前回提案

今回提案

前回提案より改善されている点

断面図(今回提案)

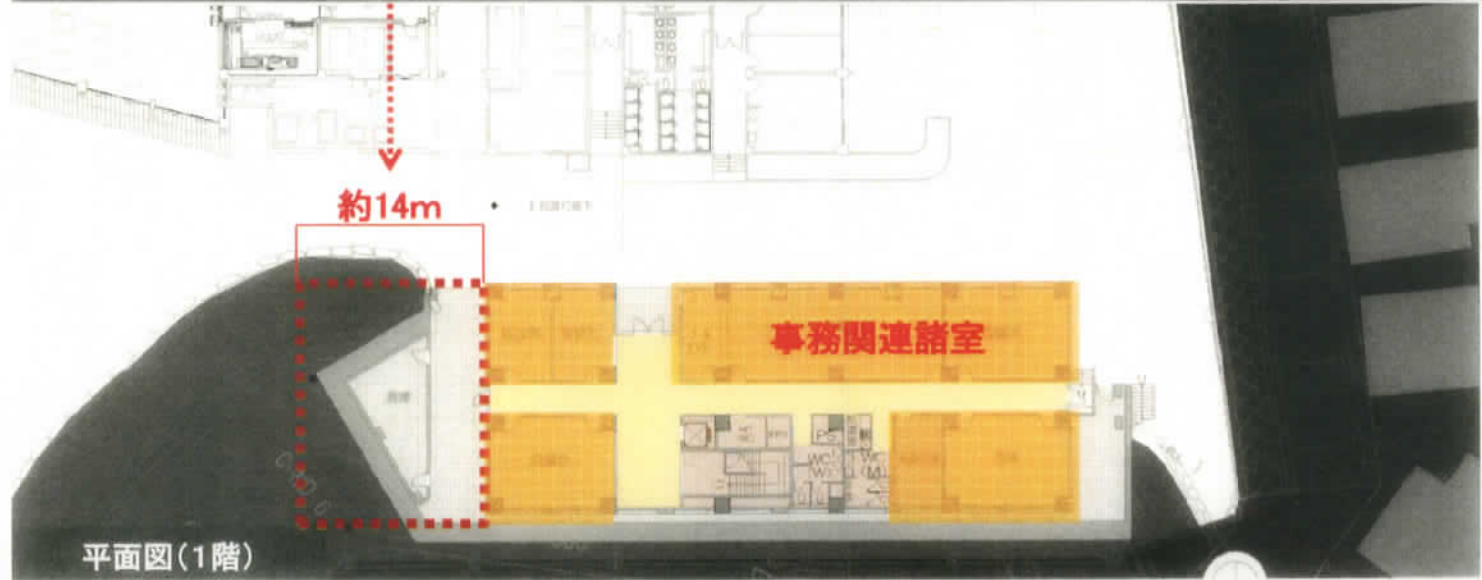
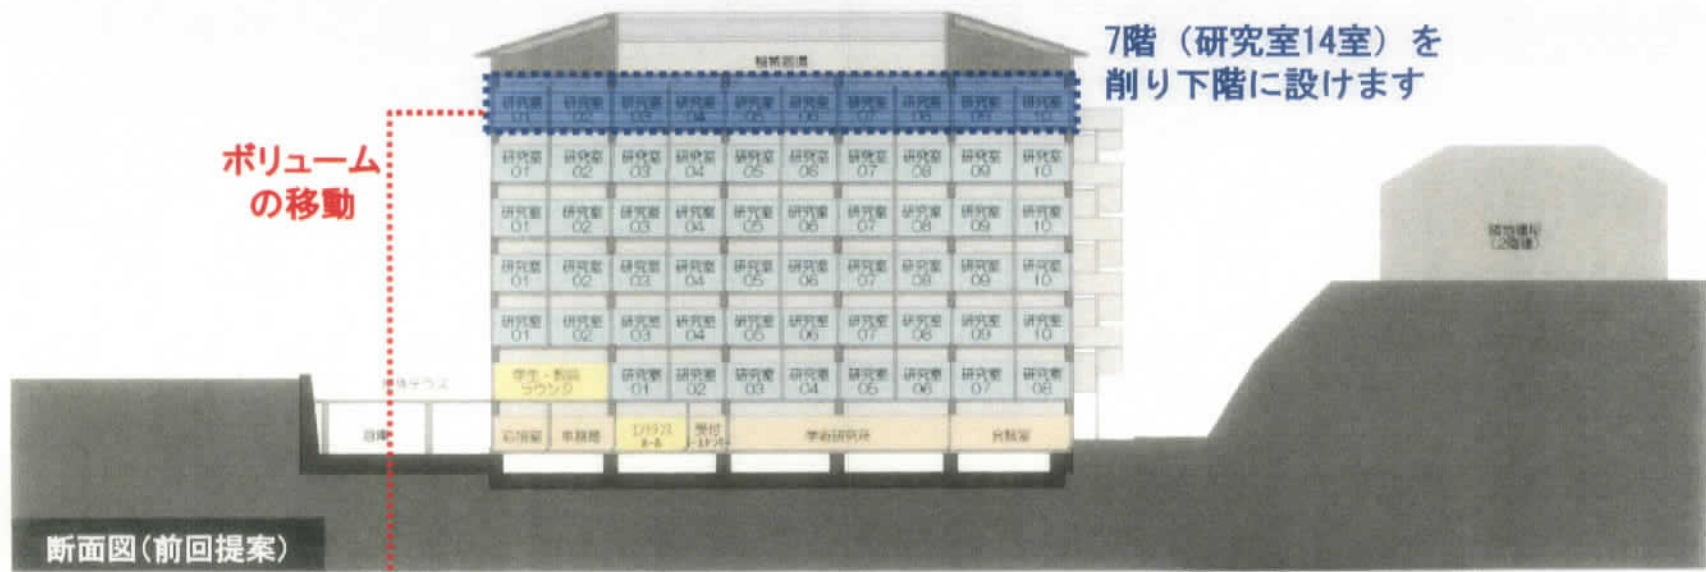
3.5m Down

1/2階に不足分の
研究室を配置します

不足分の事務諸室を
建物西側に配置します

前回提案より
高さ3.5m低くします

断面図

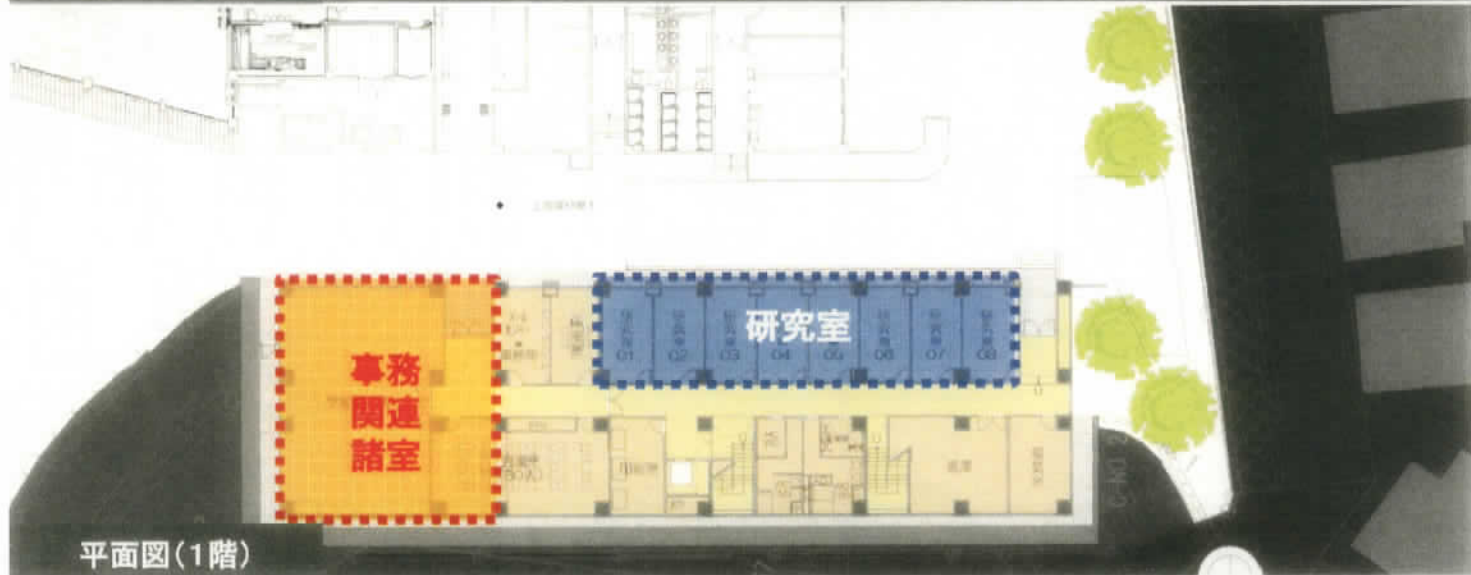
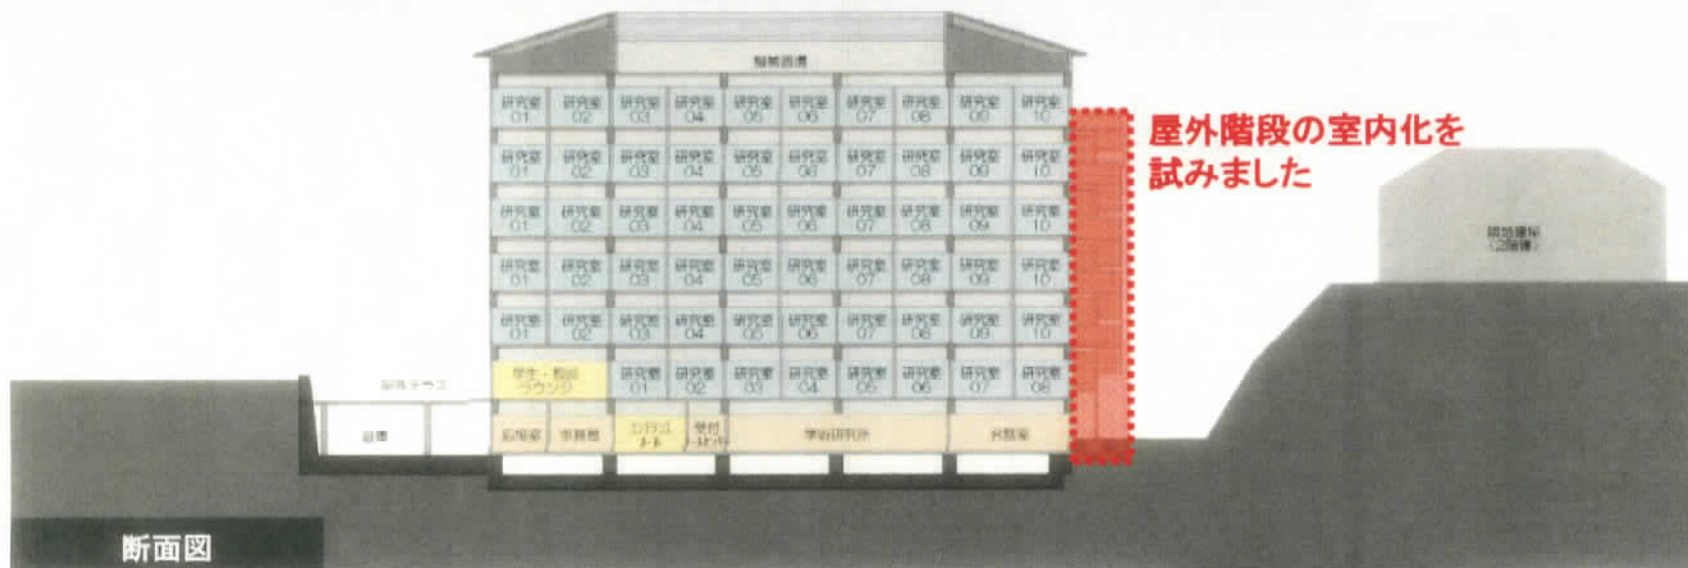
屋外階段を室内化します
 不足分の事務諸室を
 建物西側に配置します
 植樹による景観修復、
 視線の交錯の回避
 前回提案より
 圧迫感を低減します

3.5m Down

西側立面図
(東山庭園側)

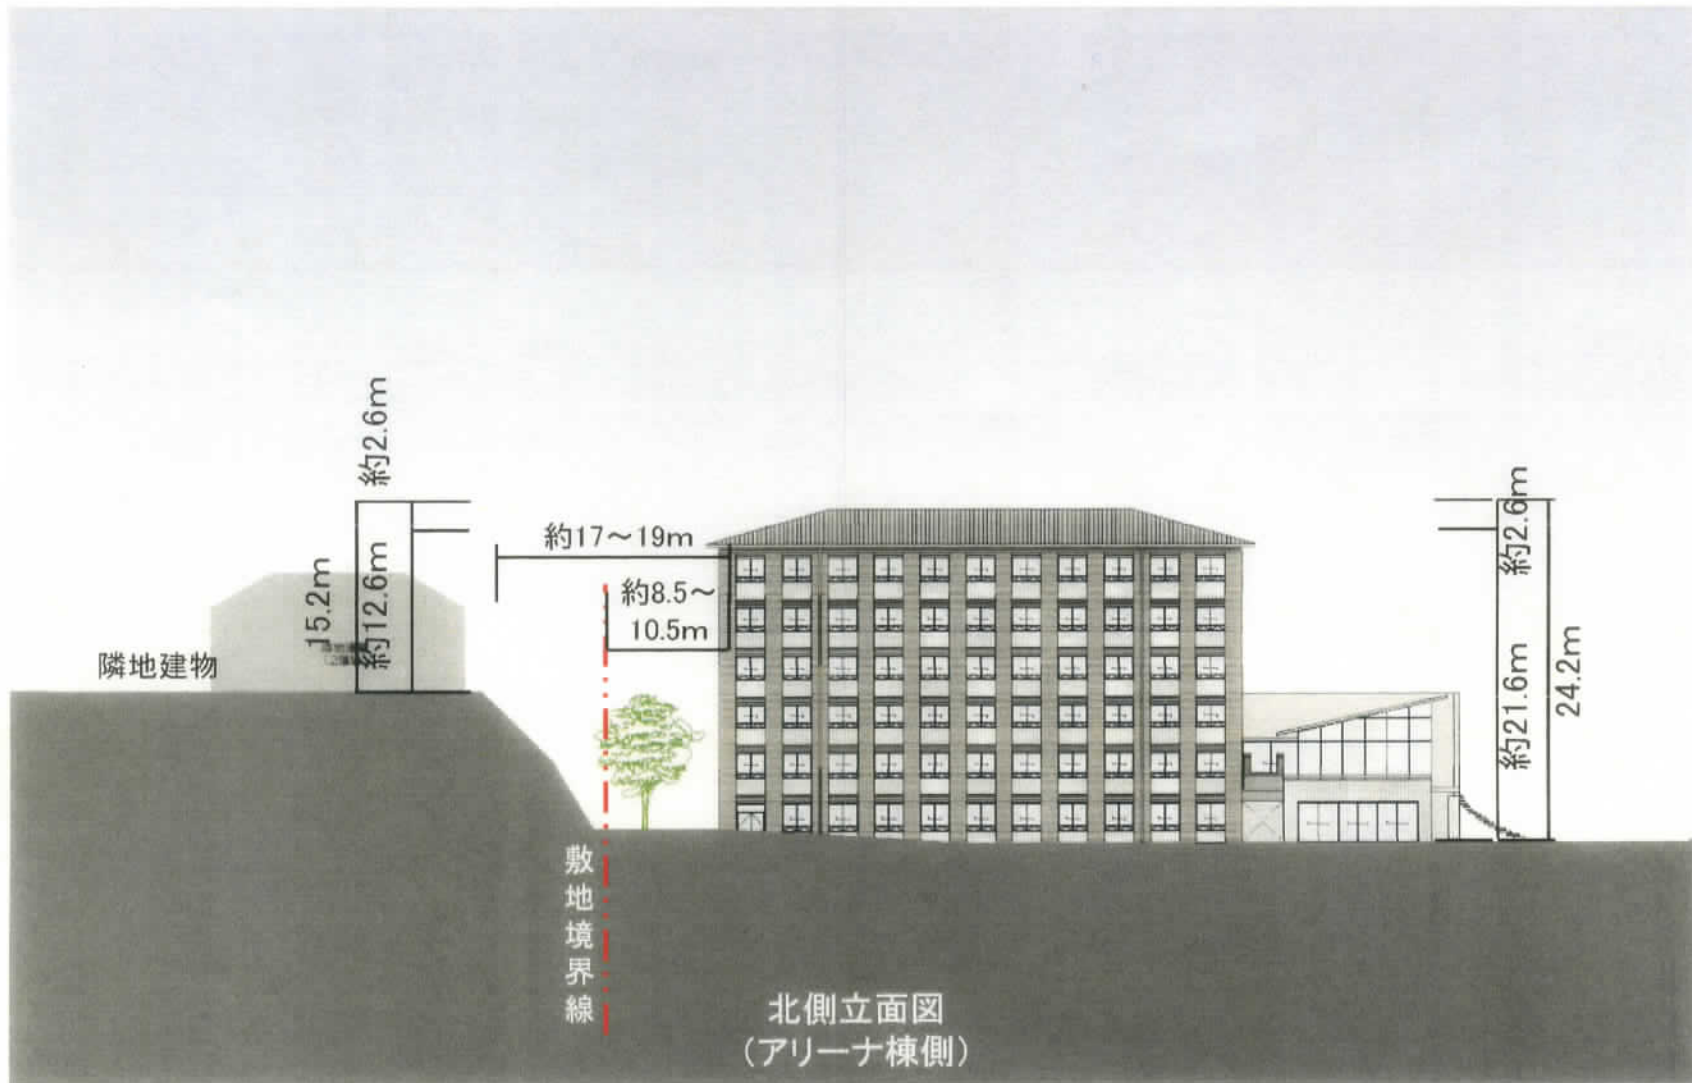
- ①7層→6層、最高高さ:27.7m→24.2m(-3.5m)
- ②日影の影響範囲の縮小
- ③屋外階段を室内化
- ④建物東側への高木(常緑樹)の植樹
- ⑤東立面、4階以上へのスリガラス窓の設置
